# 2号機燃料取扱設備及び燃料取り出し用構台 の設置について

2021年2月10日

- 2号機燃料取扱設備及び燃料取り出し用構台の設置に伴い、実施計画の下記の範囲について変更を申請する。

本申請は燃料取扱設備及び燃料取り出し用構台の設置に関する範囲とし、燃料及び輸送容器の取扱いに関する申請は別申請とする。

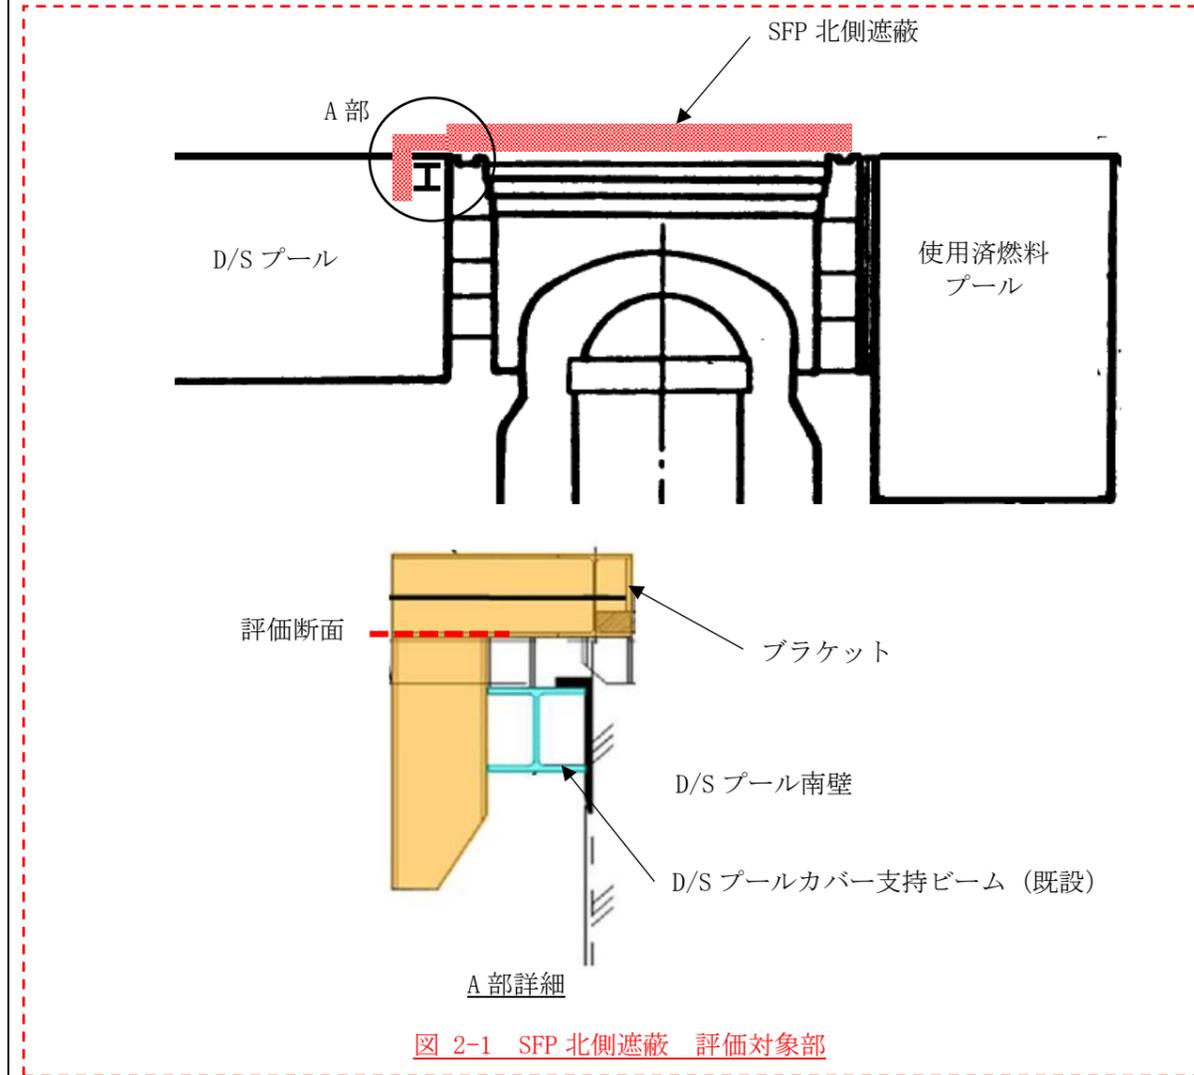
変更前	変更後	変更理由
<p>(現行記載なし)</p>	<p style="text-align: right;"><u>別添-8</u></p> <p style="text-align: center;"><u>2号機原子炉建屋 オペレーティングフロア床面に設置する遮蔽体の落下防止について</u></p> <p>1. 概要</p> <p><u>2号機原子炉建屋内の作業環境改善のため、原子炉建屋内オペレーティングフロア床面及び壁側に遮蔽体を設置する計画としている。オペレーティングフロアに設置する遮蔽体のうち、使用済燃料プール周りに設置するものが、地震時（基準地震動 Ss）に使用済燃料プール及び使用済燃料ラックに波及的影響を及ぼさないことを、遮蔽体の地震水平方向荷重に対する支持部材の構造強度を評価により確認する。</u></p> <p><u>本資料では、地震時（基準地震動 Ss）における使用済燃料プール周りに設置する下記遮蔽体の支持部材の構造評価の結果を示す。各遮蔽体の配置を図 1-1 に示す。</u></p> <p>(1) <u>使用済燃料プール(SFP)北側遮蔽</u>                  (2) <u>使用済燃料プール(SFP)南側遮蔽</u>                  (3) <u>使用済燃料プール(SFP)東側遮蔽</u>                  (4) <u>使用済燃料プール(SFP)西側遮蔽</u></p> <div style="border: 1px dashed red; padding: 10px; margin: 10px 0;">  </div> <p style="text-align: center;"><u>図 1-1 使用済燃料プール周りに設置する遮蔽体</u></p>	<p>2号機原子炉建屋オペレーティングフロア床面の遮蔽体の記載追加に伴い追記</p>

図 2-2 SFP 南側遮蔽体 評価対象部

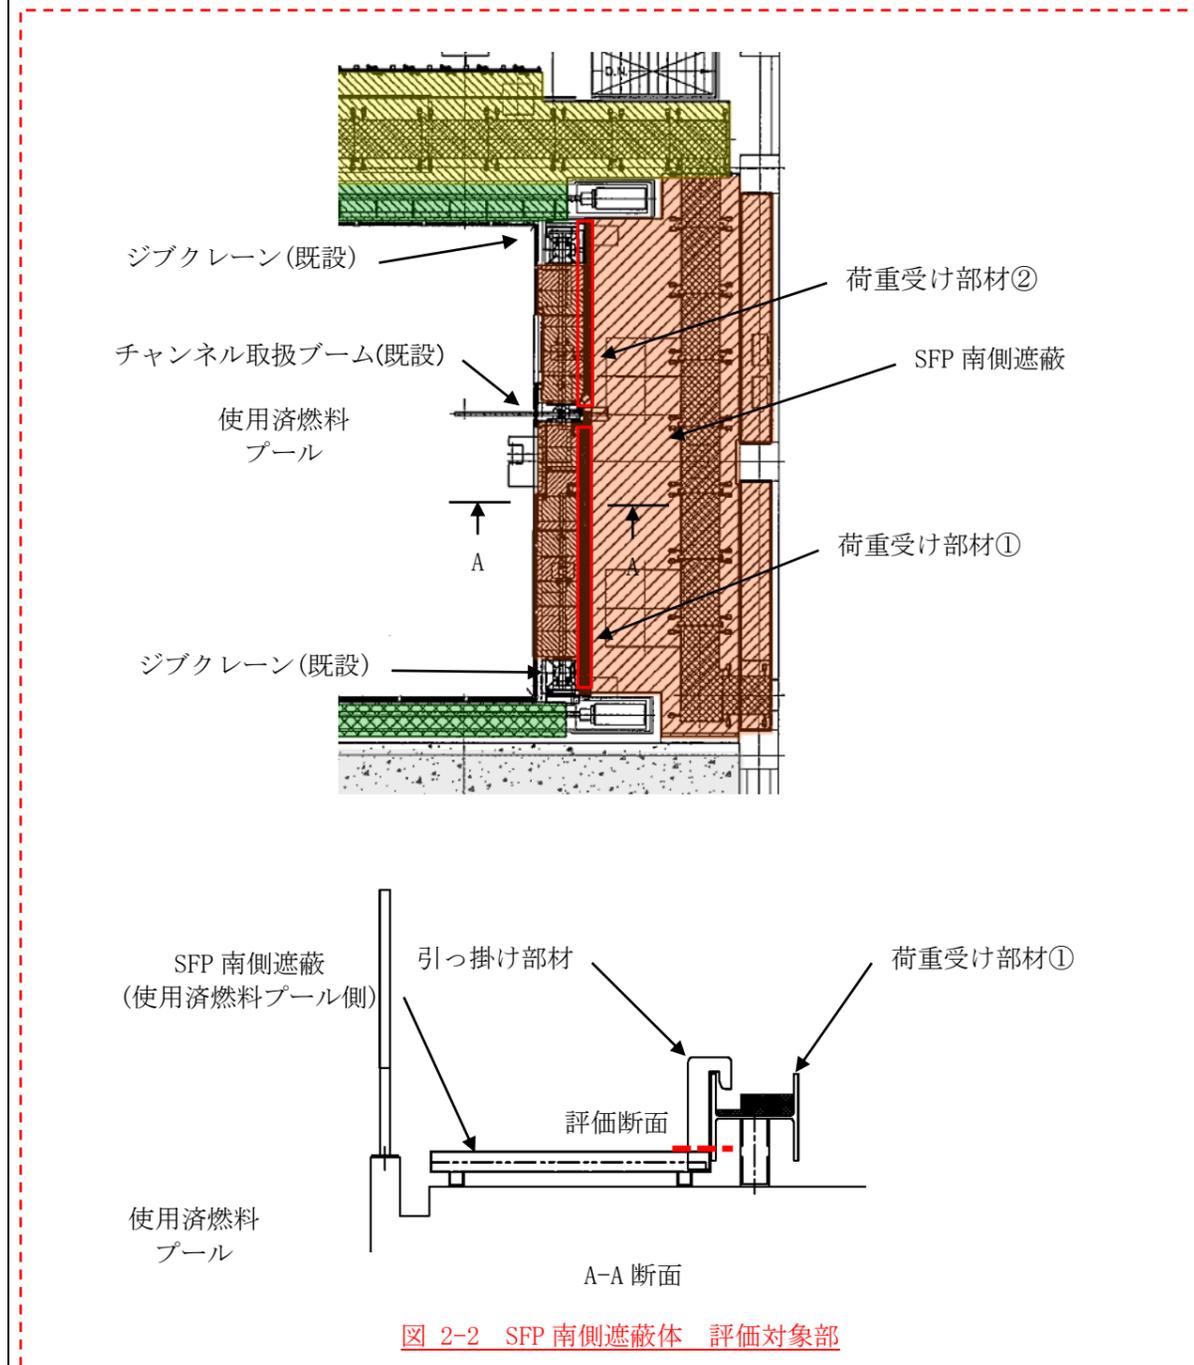
SFP 南側遮蔽の地震時水平荷重が、ジブクレーン及びチャンネル取扱いブームと取り合う荷重受け部材に負荷されるものとして荷重受け部材の強度評価を行う。また、SFP 南側遮蔽のうち、荷重受け部材より使用済燃料プール側に設置する遮蔽体の地震時水平荷重が、同遮蔽体の引っ掛け部材に負荷されるものとして引っ掛け部材の強度評価を行う。評価対象部を図 2-2 に示す。

表 2-1 に示す。使用済燃料プール周りに設置する遮蔽体について、地震時水平荷重に対して支持部材に生じる応力は許容応力を下回るため、遮蔽体が使用済燃料プールへ落下することはない。

図 2-3 SFP 東側遮蔽体 評価対象部

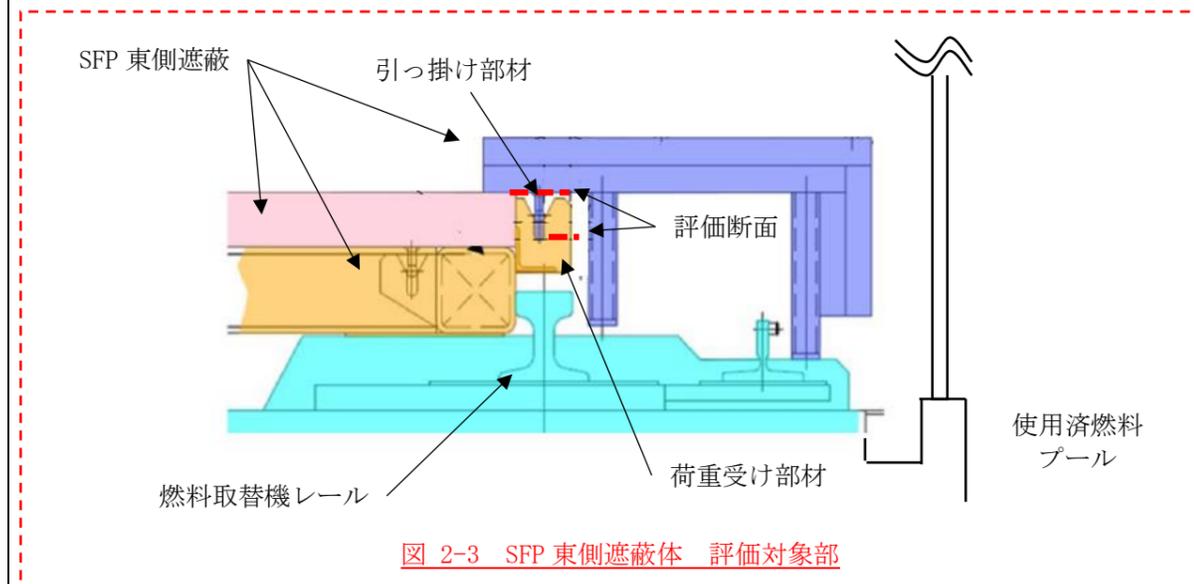
SFP 東側遮蔽のうち、燃料取替機レールより使用済燃料プール側に設置する遮蔽体の地震時水平方向荷重が、同遮蔽体の引っ掛け部材及び燃料取替機レールよりプール外側に設置する遮蔽体の荷重受け部材に荷重されるものとして引っ掛け部材及び荷重受け部材の強度評価を行う。評価対象部を図 2-3 に示す。

図 2-4 SFP 西側遮蔽 評価対象部

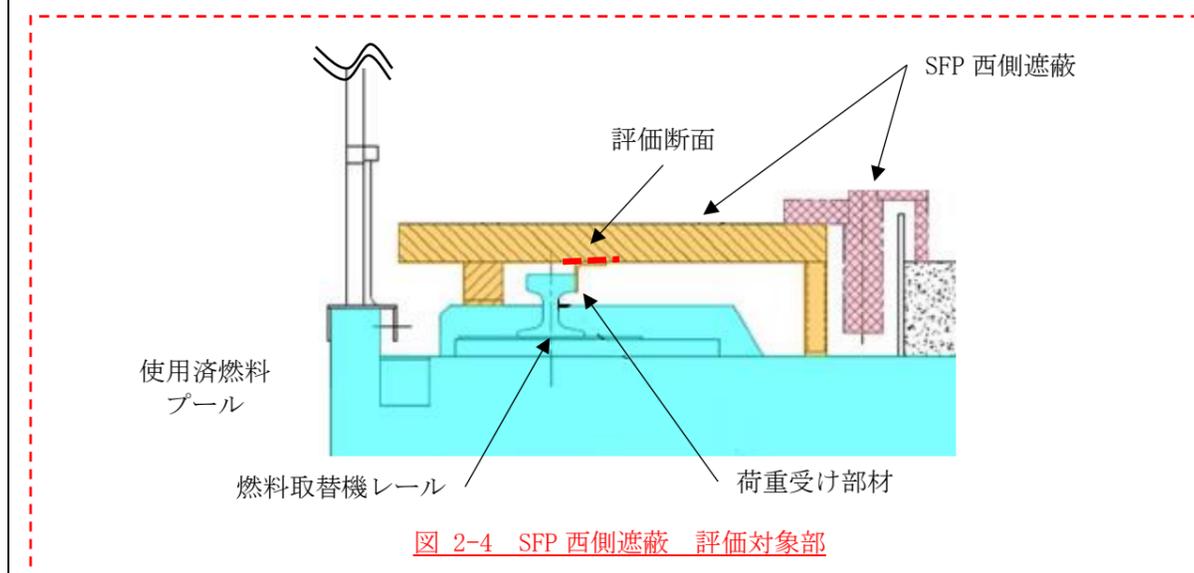
SFP 西側遮蔽の地震時水平方向荷重が、燃料取替機レールと取合う荷重受け部材に荷重されるものとして、荷重受け部材の強度評価を行う。評価対象部を図 2-4 に示す。
